# **LES ANGLES**

**PLAN LOCAL D'URBANISME  
PROJETS ZONAGE ASSAINISSEMENT  
PÉRIMÈTRE DÉLIMITÉ DES ABORDS**

**ENQUÊTE PUBLIQUE DU 15 JUILLET AU 17 JUILLET 2020**

**RAPPORT DU COMMISSAIRE ENQUÊTEUR**

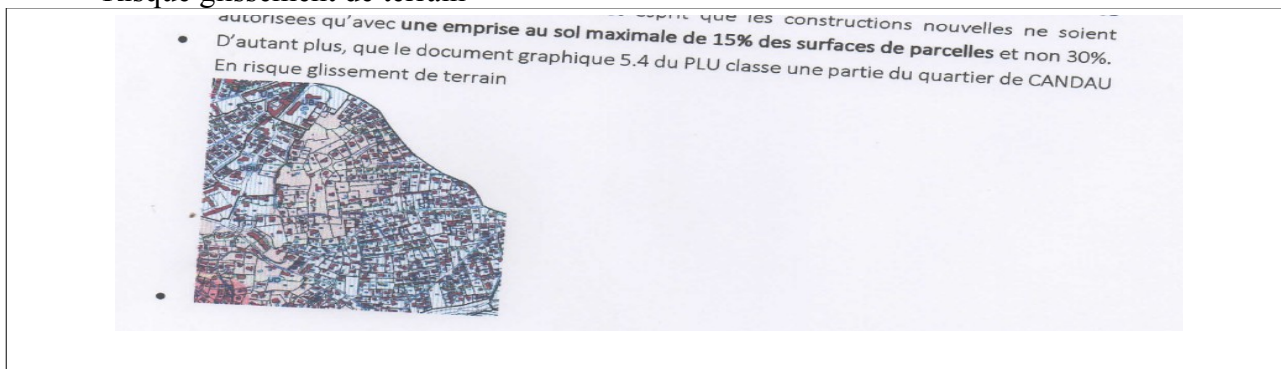
Il n'est pas possible d'autoriser un dossier « loi sur l'eau » pour les parcelles de moins d'un hectare c'est pourquoi la commune inscrit dans le règlement du PLU les prescriptions ci-avant

qui reprennent les dispositions principales d'un dossier « loi sur l'eau ».

Les voiries perméables ont pour but de limiter l'imperméabilisation et de permettre l'infiltration dans des circonstances classiques, elles n'ont pas pour but de gérer une pluie centennale.

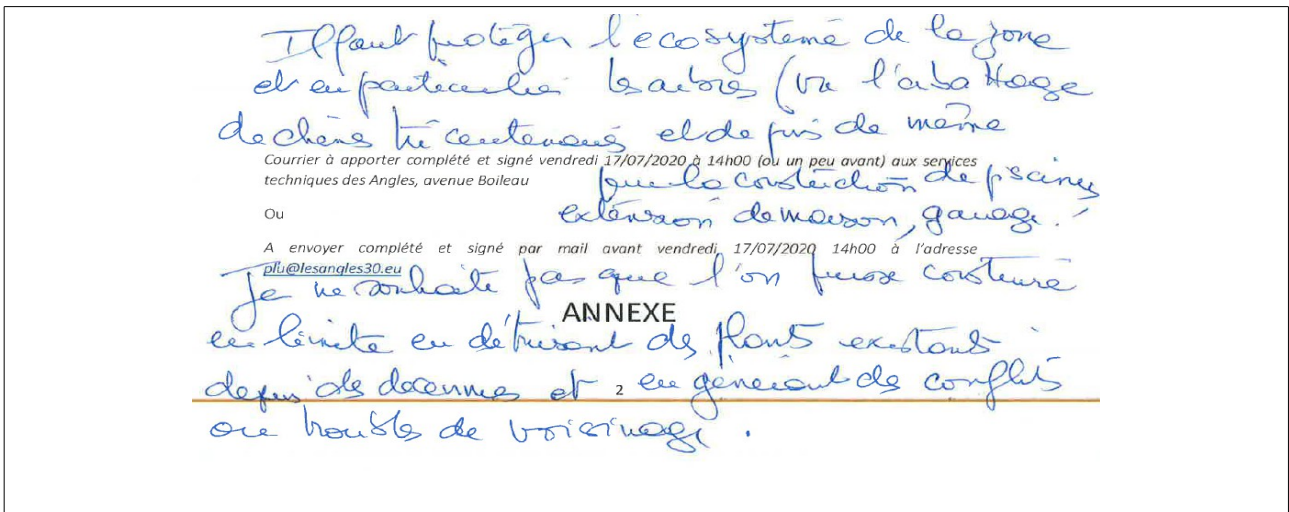
nouvelles ne soient autorisées qu'avec une emprise au sol maximale de 15% des surfaces de parcelles et non 30%. Une construction de proche en proche incontrôlée ne doit pas sacrifier notre quartier ! *(Voir même plus que 10%)*

Le quartier est classé en zone UD avec des règles spécifiques prenant en compte les particularités du quartier (cf. réponses apportées sur le manifeste du collectif).

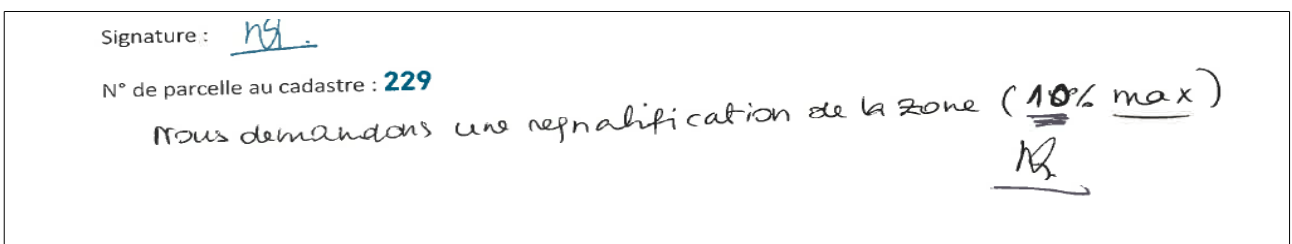
- Protéger l'écosystème : ne pas abattre des chênes tricentenaires

La commune n'a pas de projet sur ce chemin et n'envisage pas d'abattre de chênes.
